改善箇所説明図

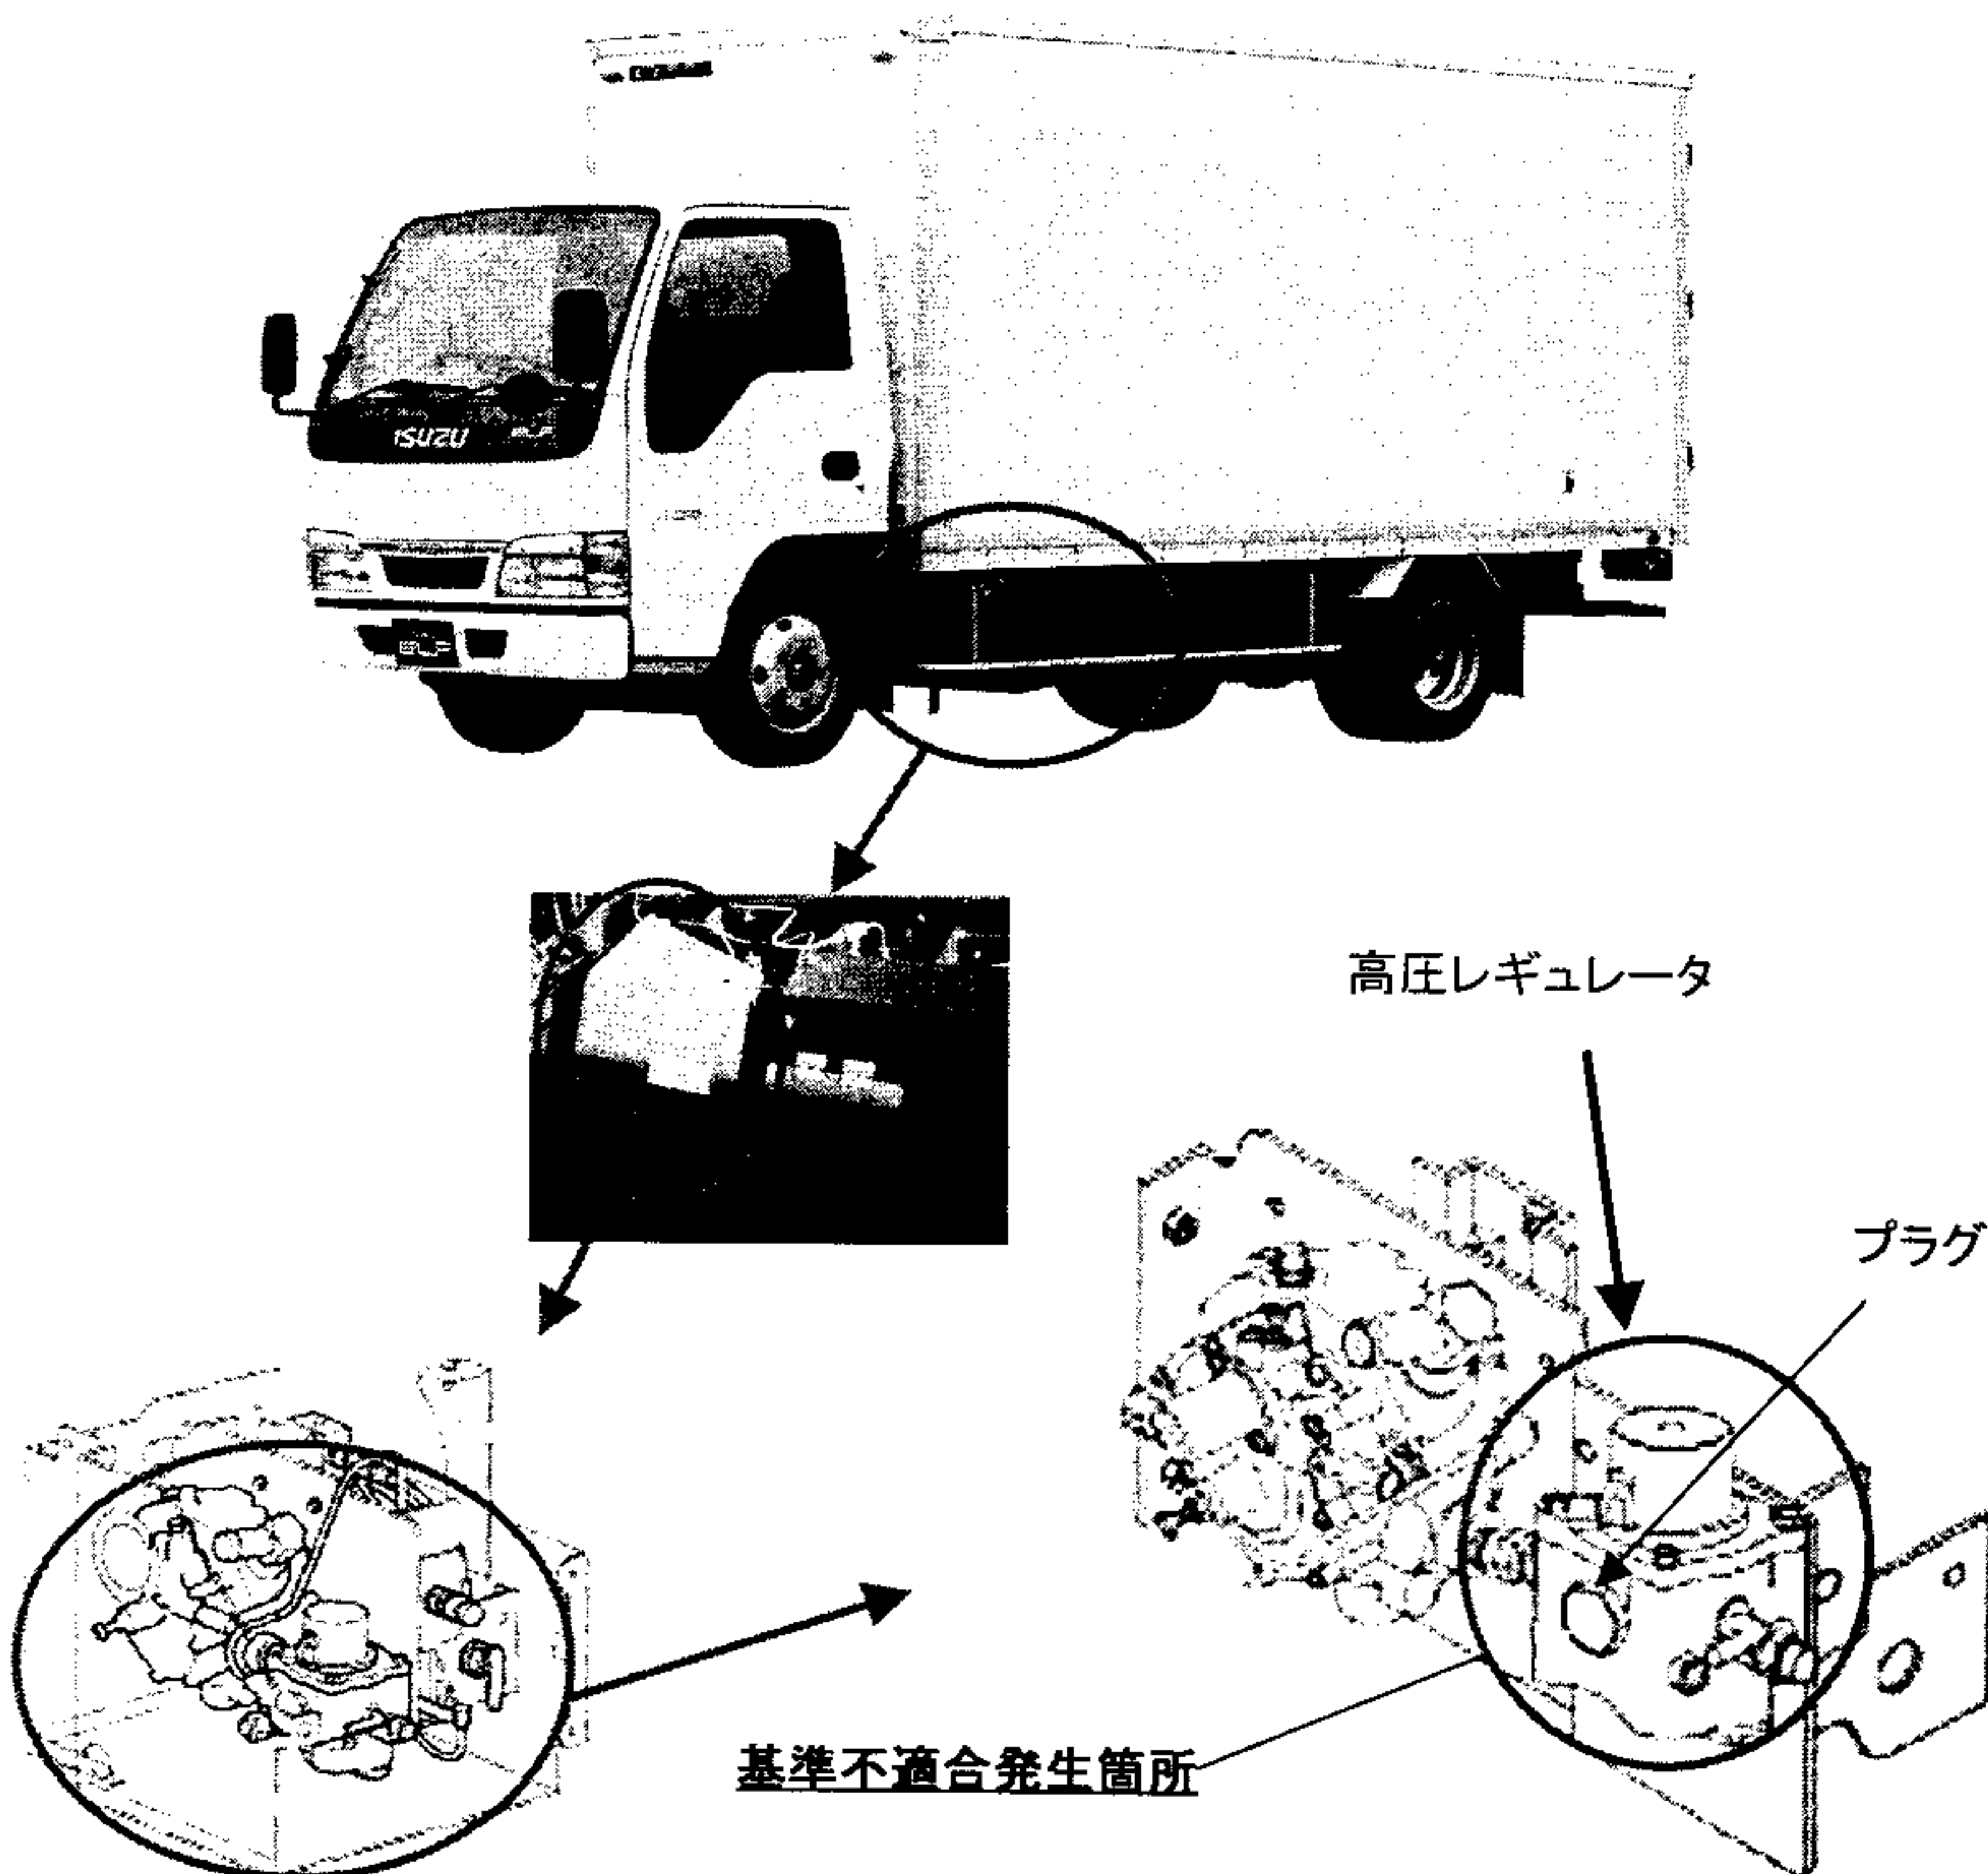
圧縮天然ガス自動車(CNG車)において、燃料を供給する高圧レギュレータのプラグの締付力が不足しているため、エンジンの始動時に発生するガス圧の衝撃により、当該プラグが緩むものがある。そのため、そのまま使用を続けると、プラグに取付けられているオーリングが損傷し、燃料が漏れるおそれがある。

改善の内容: 全車両、点検し、当該プラグを増し締めする。なお、燃料漏れのあるものは、オーリングを新品と交換する。

識別: 高圧レギュレータに黄色ペイントを塗布する。
